DIAGNOSTIC VISUEL STRUCTURE BATIMENT  
MODULAIRE 140 AV DE L'EUROPE

82 MONTAUBAN

DATE : 21/06/2017

**DIAGNOSTIC VISUEL STRUCTURE BATIMENT MODULAIRE 140 AV DE L'EUROPE**

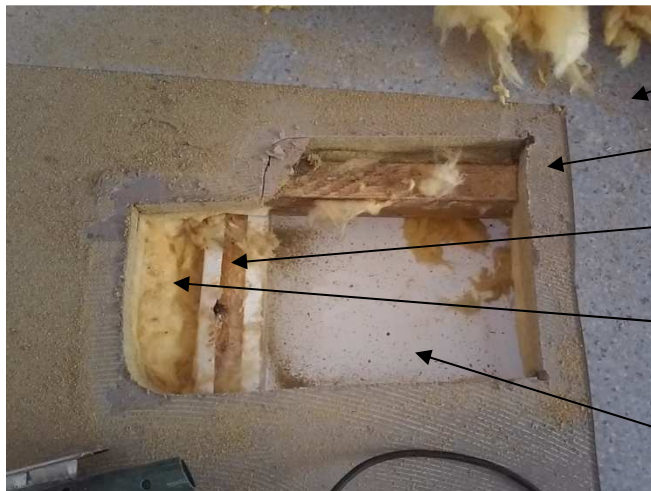
Elément Examiné	Constats et observations	Avis
	<p>modulaire en rez de chaussée.            Le bâtiment comporte une ossature métallique supportant un plancher bois et des panneaux sandwichs en façade.</p> <p><b>PLANCHER BAS DU REZ DE CHAUSSEE :</b>            Le bâtiment comporte un plancher bas constitué par un platelage en aggloméré de 25mm d'épaisseur reposant sur les chevrons bois de section 4x5,5cmht (entre axe = 50cm). Les chevrons reposent sur des solives métalliques, tube de section 50x100mmht (entre axe de 40cm et longueur de 2,9m environ). Les solives sont soudées latéralement sur des poutres métalliques en tube de sections 80x180mmht. Les poutres ont des entre-axes de 2,95m et des portées de 2,5m environ, en continuité.            Les poutres reposent sur des plots béton ayant des entre-axes d'environ 3m.</p> <p>Un vide sanitaire ventilé existe en sous face du plancher bas. Une isolation en laine minérale d'environ 100mm existe entre les solives métalliques.</p> <p><b>PLANCHER HAUT DU REZ DE CHAUSSEE (TOITURE) :</b>            L'ossature de la toiture est constituée de poutres et de solives en acier supportant des plaques d'isolant de type polyuréthane.</p> <p><b>AVIS SUR LES STRUCTURES</b>  <b>PLANCHER BAS :</b>            Les ossatures métalliques ne présentent pas de déformations particulières. Les ossatures comportent simplement quelques points de corrosion superficiels.            Le remplissage en panneaux d'aggloméré ne présentent pas de dégradation particulière. Lors de notre visite, nous avons constaté un peu de moisissure en partie supérieure.            La lisse périphérique située en pied de bardage est corrodée. Une protection de cette lisse devra être mise en oeuvre.</p> <p><b>STRUCTURE TOITURE :</b>            La structure de la toiture est en bon état. On constate ponctuellement quelques infiltrations d'eau.</p> <p><b>ISOLANT DES FACADES</b>            Lors de notre visite, suite à un perçage réalisé dans un panneaux sandwich de façade (hall d'entrée), nous avons constaté que les panneaux sandwichs comporte une isolation de type polyuréthane. Ce type d'isolant n'est pas compatible avec une utilisation en ERP.</p>	<p>S n°3</p> <p>PM n°4</p>

PIEDS DE FACADE :

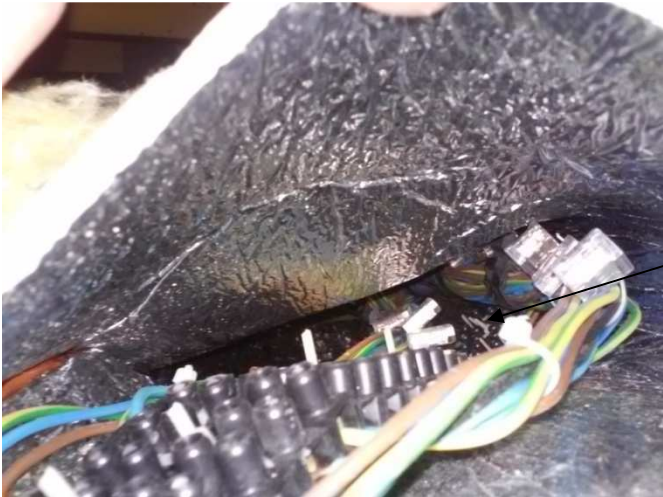
Panneaux sandwichs en isolant de type polyuréthane

Corrosion du tube en pied de façade
